Plan mobilité douce Evian – évaluation intermédiaire 1^{ers} aménagements sur zone A

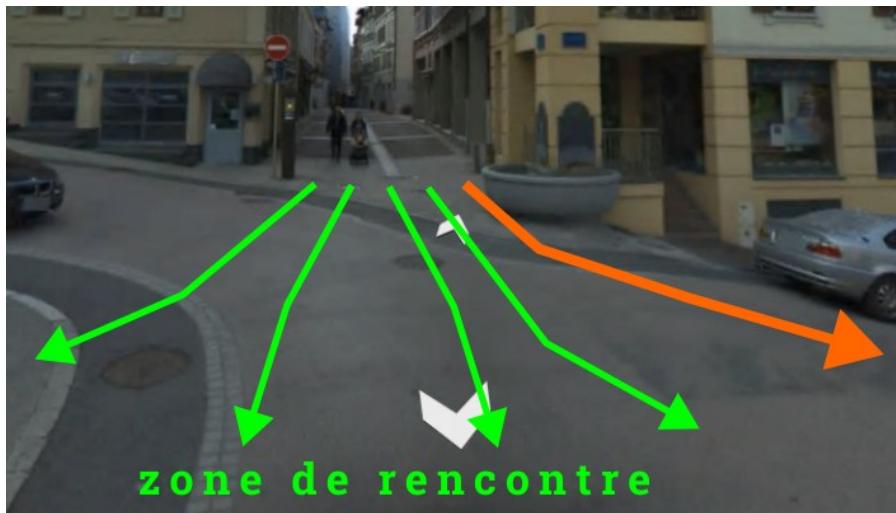
- De façon générale, mais surtout en connexion avec Rue Nationale, c'est un lieu de conflit entre piétons et autres usagers dans la continuité de rue piétonne interrompue pour laisser passer le transit d'automobilistes
- Ainsi la traversée de Rue Source des Cordeliers est dangereuse, le piéton ne se sent pas légitime face aux automobilistes qui montent puissamment depuis rue Touvière ou y descendant
- La Z30 signalée à la descente par av. Neuvecelle n'a pas d'effet et n'est pas signalée depuis av. Abondance, le piéton pourtant autorisé à traverser selon son bon vouloir ne prend pas ce risque considérant l'environnement peu apaisé

- Avec un trottoir dont l'accès est souvent bloqué par des automobilistes garés devant la banque et le cheminement entravé par une sucette publicitaire et le déploiement de terrasses
- Côté parking vélo, la chaussée ressemble à un large boulevard à double-sens auto invitant à l'accélération des automobiliste (régime 50 avec fin de Z30 au niveau de la banque/containers)
- Une simple bande marquée au sol et non-protégée pour les piétons connecte deux passages piétons d'accès au parking vélo et à l'escalier Moutardier
